Kópavogsbær

**Bakkabraut 2-4, Bryggjuvör 1-3 og
Þinghólsbraut 77 og 79, vinnslutillaga að
breyttu deiliskipulagi.**

Reitur 13.

Athugasemdir og ábendingar, alls 101 atriði.

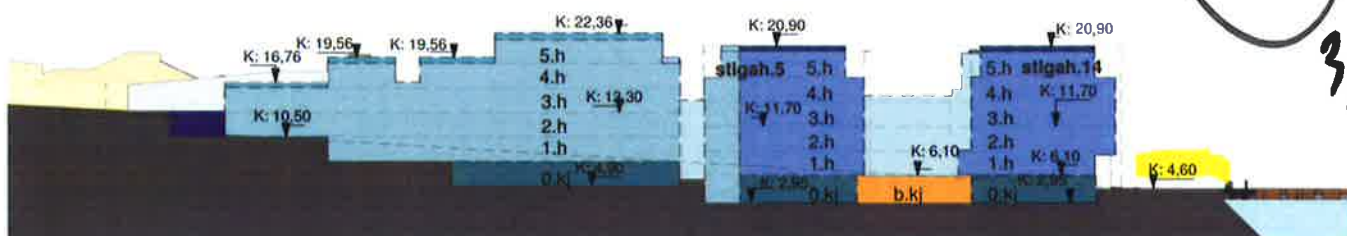
1. In the local plan, it is suggested to have the street at 4,6 at the curve in the road (approximately chainage 540 in the sketch below). The existing street level is ranging from 2,8-4,4. Is the Bakkabraut project planning to raise the existing road level at this location? If this is the case, will other surrounding elements be reconstructed to match the new levels, such as the rock bank at the water's edge? It appears from the plan view that this rock bank will be constructed in a slightly different position.

snið A

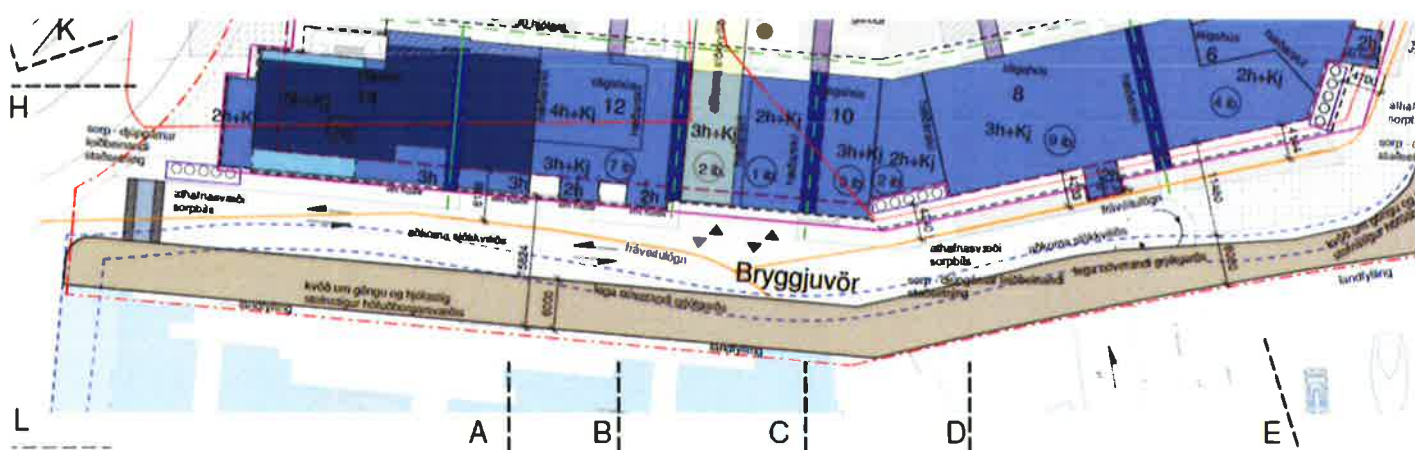
6. Snið A shows a series of terraces planned down the slope of Borgarholtsbraut. Due to the fact that the street is sloped and the buildings are terraced and are close to the street edge, it appears to be necessary to construct some retaining walls to deal with these level differences. Have retaining walls been considered in this location or is there another solution that we could have information about?
